改善箇所説明図

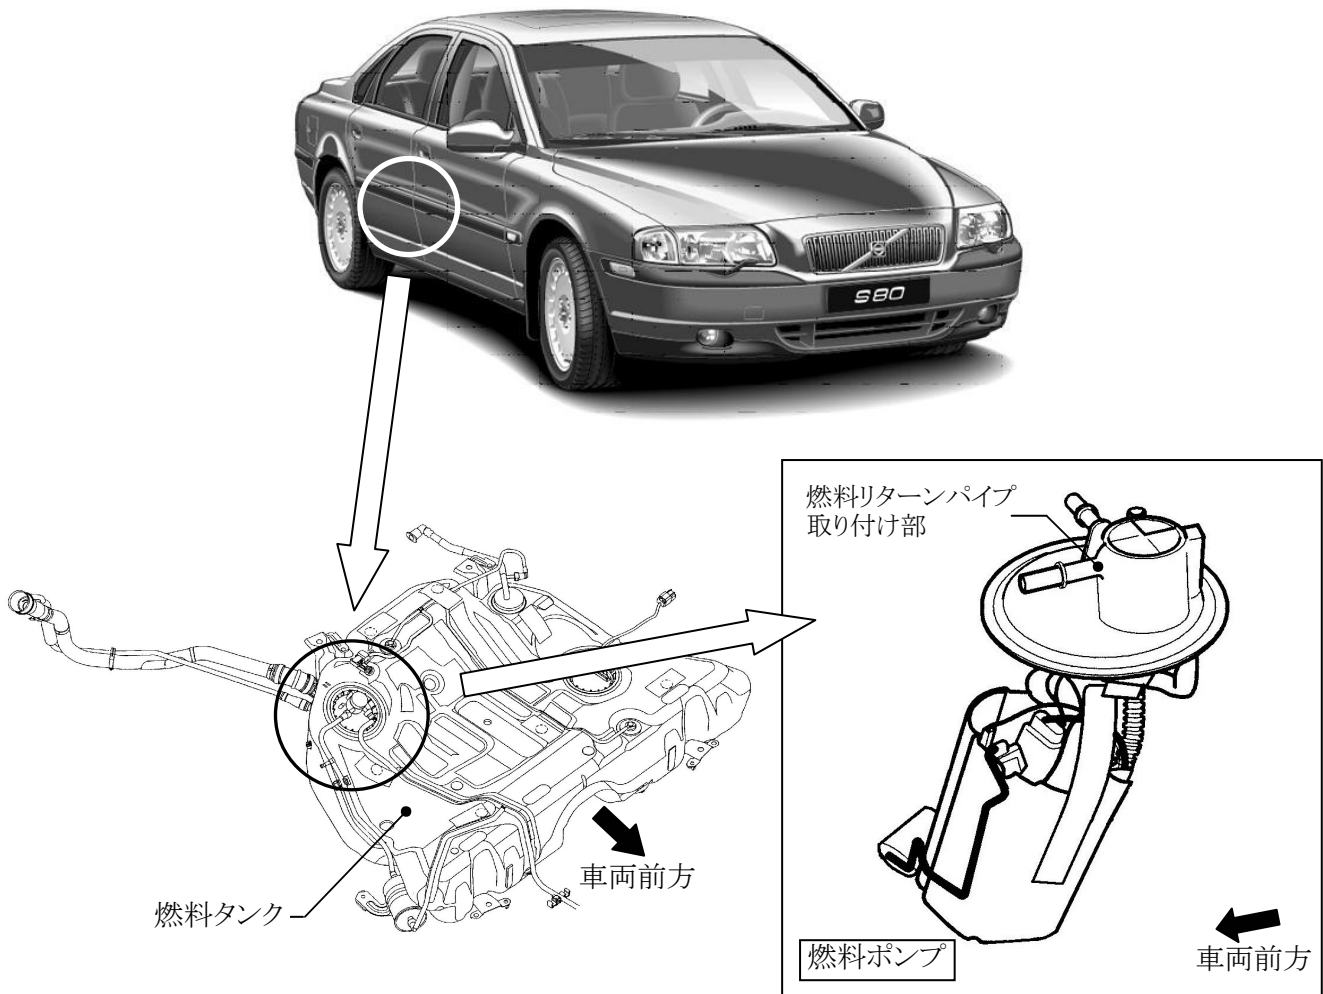
基準不適合発生箇所

燃料ポンプにおいて、燃料リターンパイプ取り付け部の成型が不適切なため、車体の振動等により当該パイプ取り付け部に亀裂を生じる事がある。そのため、そのまま使用を続けると、亀裂が拡大し、最悪の場合、燃料が漏れるおそれがある。

改善の内容

全車両、燃料ポンプを良品と交換する。

識別

燃料注入口上部に黄ペイントを塗布する。
